**RELATÓRIO DE VISITA À OBRA, nº 33– Etapa 2 (RVTo 33 - E2)
Clínica Felina Veterinária**

Código: HFEO	Local: Rua Archibaldo Baleeiro, 85. Rio Vermelho, Salvador – Bahia.
Arquiteta responsável: Lorena Saab	
Data: 06/11/2018	Participantes: Lorena (arquiteta), Jane (Clínica), Anderson (Clínica)
Duração: 1h

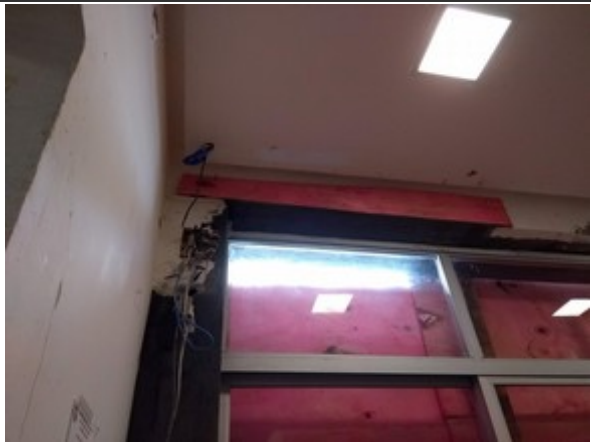
<p>FIGURA 1 – Falta colocar o rejunte das peças de mármore do peitoril da janela do Estar.</p>	<p>FIGURA 2 – O topo da janela deveria ter sido regularizado, porém continua inclinado.</p>
